CENTRUM
INNOWACYJNOŚCI

Wielobranżowy projekt budowlany i wykonawczy opracowany w okresie 2008-2010 przez pracownię Portal - pp sp. z ograniczoną odpowiedzialnością spk. Zmiany w zakresie opisanym na rysunkach i w opisie wprowadzone w sierpniu i wrześniu 2012

KOMPLEKS ZABUDOWY USŁUGOWEJ NA POTRZEBY SZCZECIŃSKIEGO PARKU NAUKOWO-TECHNOLOGICZNEGO PRZY UL. NIEMIERZYŃSKIEJ W SZCZECINIE

RZUT DACHU - zmiany
rys.

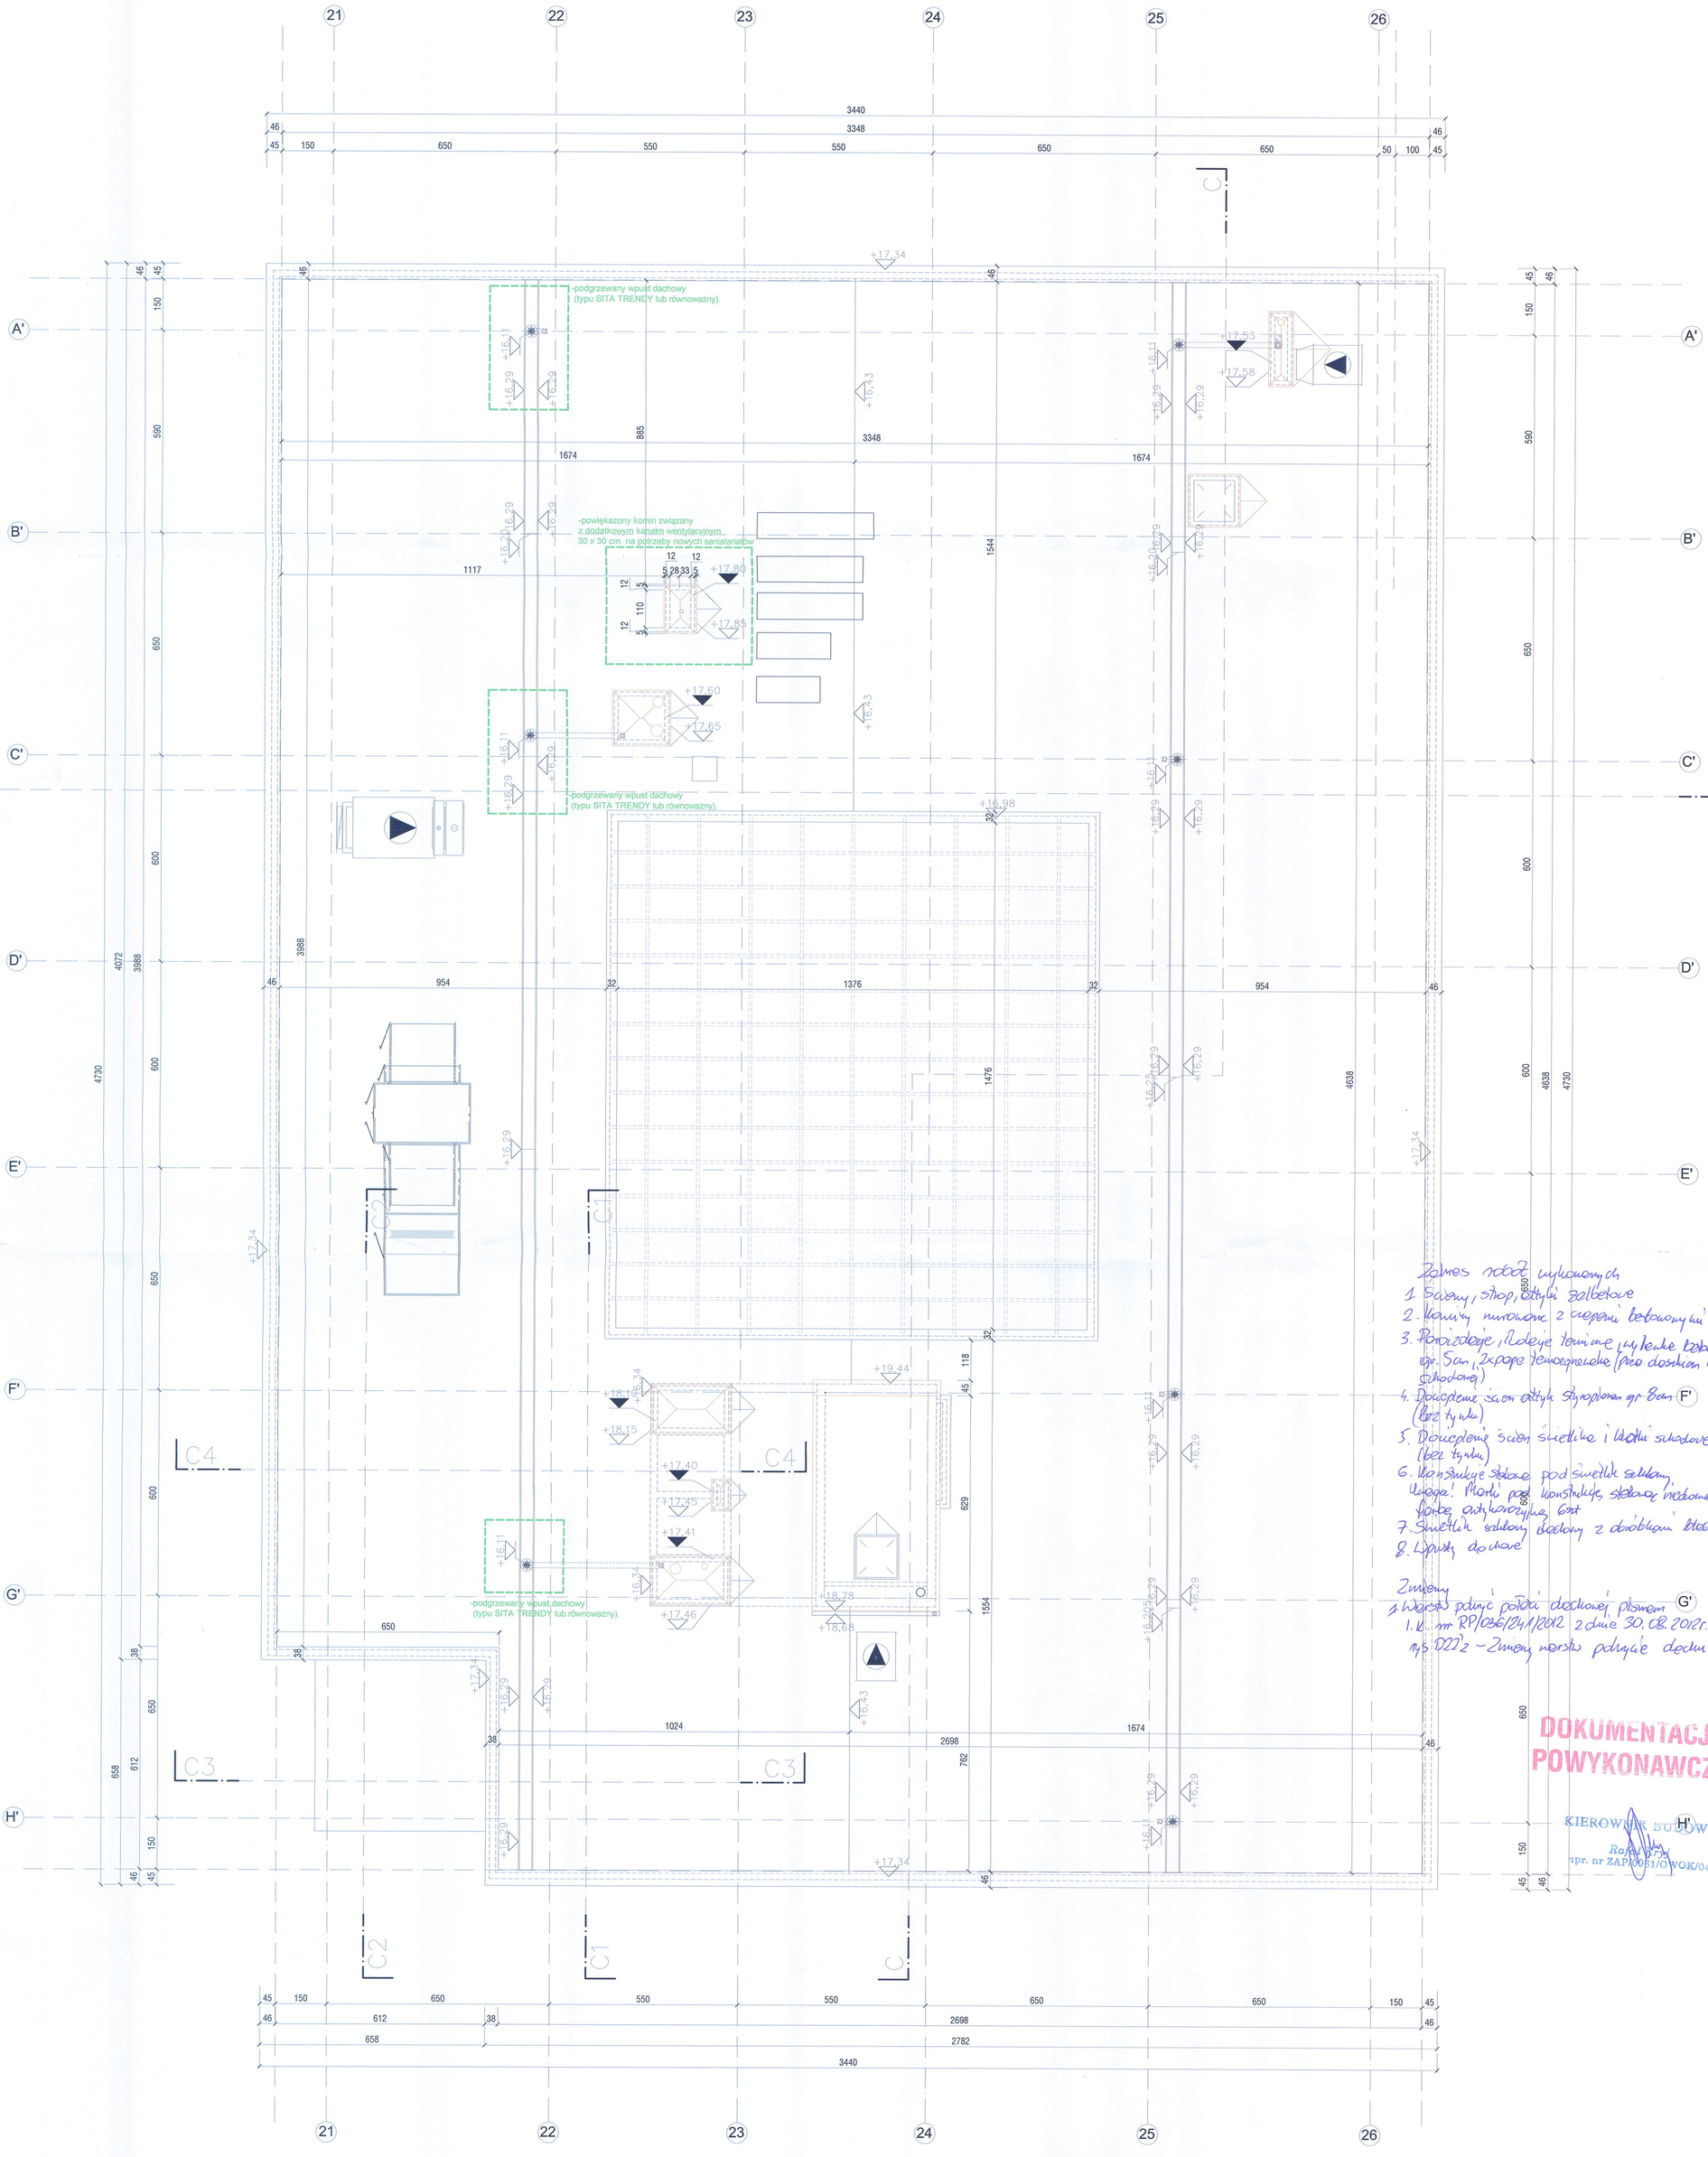
- Podział sal konferencyjnych na I i II piętrze na 4 mniejsze)
- Zmiana wpustów dachowych na podgrzewane (typu SITA TRENDY lub równoważne) oraz (w przypadku już wykonanych wpustów) – wprowadzenie ogrzewania za pomocą kabla grzewczego.

Zmiany
1. Warstwa połaci połaci dachowej płaskiej
1. Uzupełnienie RP/036/241/2012 z dnia 30.08.2012r.
1/5 0222 – Zmiany warstw połaci dachu
